Verslag huishoudelijke elektrische installatie op laagspanning en zeer lage spanning

Referentie: **011-20261106-01**	Datum controle: **06/11/2026**
Keurder: **011**

Eigenaar:	**Onbekend**	EAN-code:	**541448820039717199**
Adres installatie:	**Kapelstraat 65, 2850 - Boom**	Nummer teller(s):	**1LGZ0481462587**
		Distributienetbeheerder installatie:	**Fluvius**

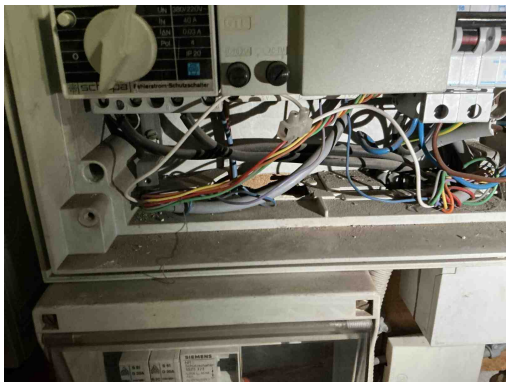
B04 - De aanduiding van de kringen, klemmen en/of schakelapparatuur ontbreekt, is onjuist of is onvolledig (Boek 1: 3.1.3.1/5.1.6.1).
Opmerking: Oa bord 1 en 2

B17 - De voedingsspanning is niet op elk bord vermeld (Boek 1: 3.1.3.3).
Opmerking: Oa bord 1 en 2

B26 - Het elektrisch bord kon niet gedemonteerd worden (Boek 1: 5.3.5.1).
Opmerking: Oa bord 2

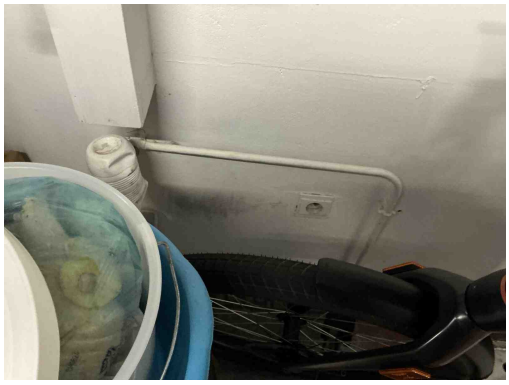
C35 - Er zijn doorverbindingen gemaakt met lusterklemmen; er kon niet aangetoond worden dat deze klemmen geschikt zijn voor de aanwezige spanning, stroom en draadsectie en dat ze “CE” zijn (Boek 1: 1.4.2.1.).
Opmerking: Oa bord 1

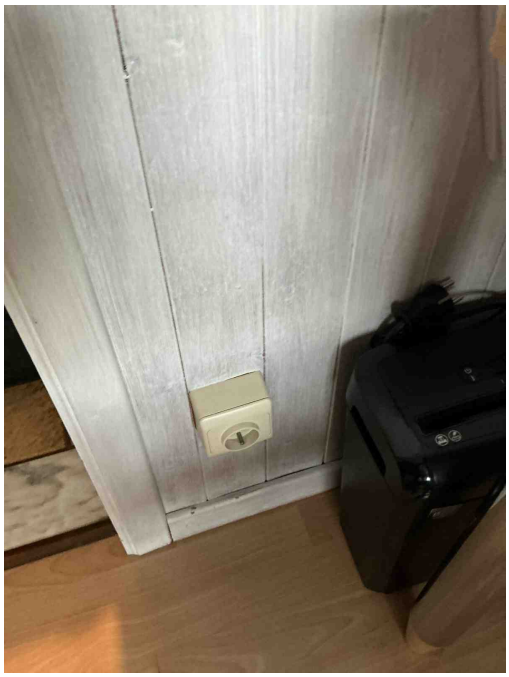
A16 - Er is geen continuïteit van de beschermingsgeleider van de contactdoos (Boek 1: 5.4.3.4).
Opmerking: Oa garage, bureau

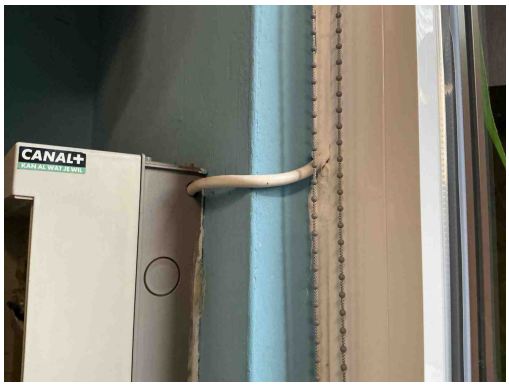
A16 - Er is geen continuïteit van de beschermingsgeleider van de contactdoos (Boek 1: 5.4.3.4).
Opmerking: Oa garage, bureau

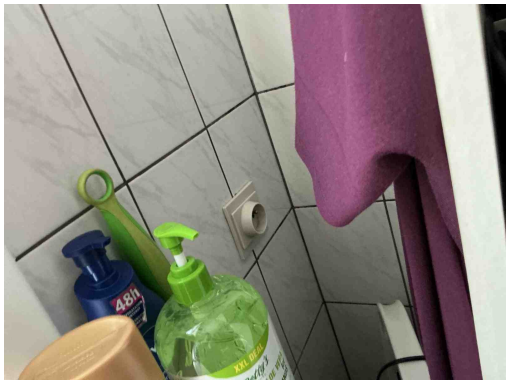
C38 - Het gebruikte kabeltype (snoerkabel) voldoet niet aan de specificaties die van toepassing zijn op voedingsleidingen voor vaste installatie (Boek 1: 1.4.2.1, 5.2.6.2).
Opmerking: Oa aan bord 2

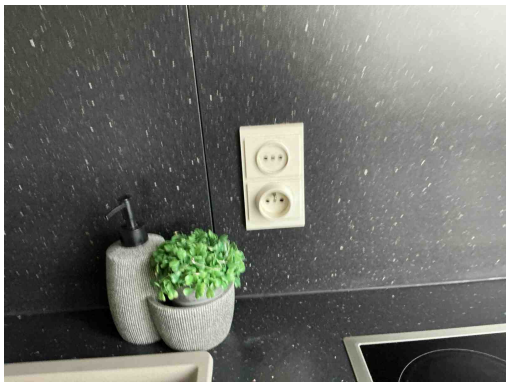
T11 - De contactdozen waarvan de toegekende stroomsterkte maximaal 16A en de toegekende spanning maximaal 250V bedraagt en niet bedoeld zijn voor de voeding van een of meerdere verbruikstoestellen voor een specifiek doel en niet geplaatst zijn in of op schakel- en verdeelborden, beschikken niet of IPXX-D (incl. gemeenschappelijke delen residentieel geheel) (Boek 1: 4.2.2.3/5.3.5.2).
Opmerking: Oa algemeen

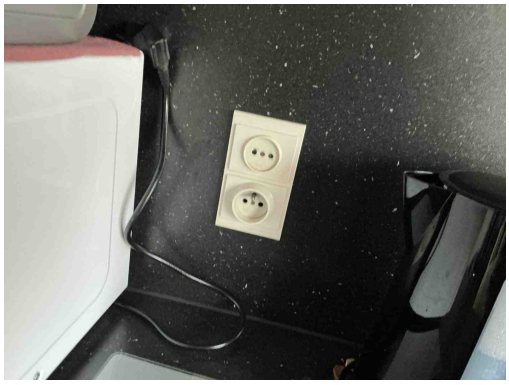
T11 - De contactdozen waarvan de toegekende stroomsterkte maximaal 16A en de toegekende spanning maximaal 250V bedraagt en niet bedoeld zijn voor de voeding van een of meerdere verbruikstoestellen voor een specifiek doel en niet geplaatst zijn in of op schakel- en verdeelborden, beschikken niet of IPXX-D (incl. gemeenschappelijke delen residentieel geheel) (Boek 1: 4.2.2.3/5.3.5.2).
Opmerking: Oa algemeen

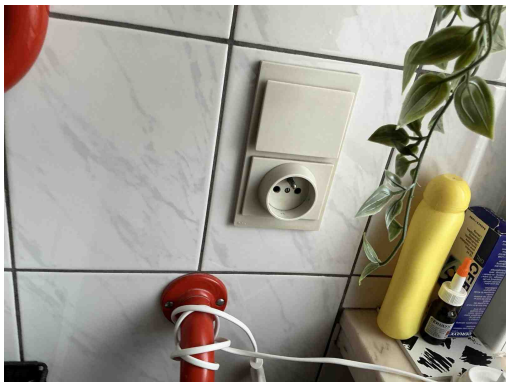
T11 - De contactdozen waarvan de toegekende stroomsterkte maximaal 16A en de toegekende spanning maximaal 250V bedraagt en niet bedoeld zijn voor de voeding van een of meerdere verbruikstoestellen voor een specifiek doel en niet geplaatst zijn in of op schakel- en verdeelborden, beschikken niet of IPXX-D (incl. gemeenschappelijke delen residentieel geheel) (Boek 1: 4.2.2.3/5.3.5.2).
Opmerking: Oa algemeen

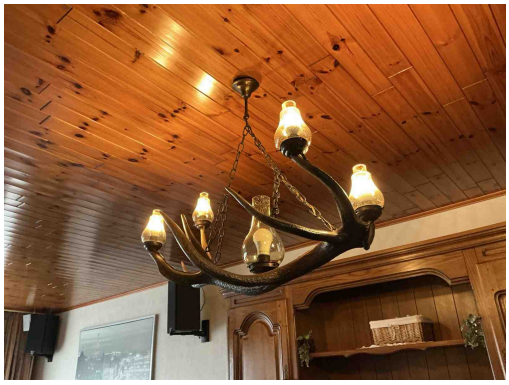
T11 - De contactdozen waarvan de toegekende stroomsterkte maximaal 16A en de toegekende spanning maximaal 250V bedraagt en niet bedoeld zijn voor de voeding van een of meerdere verbruikstoestellen voor een specifiek doel en niet geplaatst zijn in of op schakel- en verdeelborden, beschikken niet of IPXX-D (incl. gemeenschappelijke delen residentieel geheel) (Boek 1: 4.2.2.3/5.3.5.2).
Opmerking: Oa algemeen

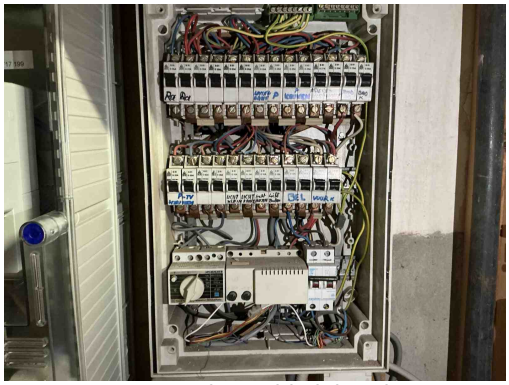
T24 - Het gebruik van elektrische machines of toestellen van klasse 0 en 0I is verboden. (Boek 1, Onderafdeling 4.2.4.3)
Opmerking: Oa woonkamer
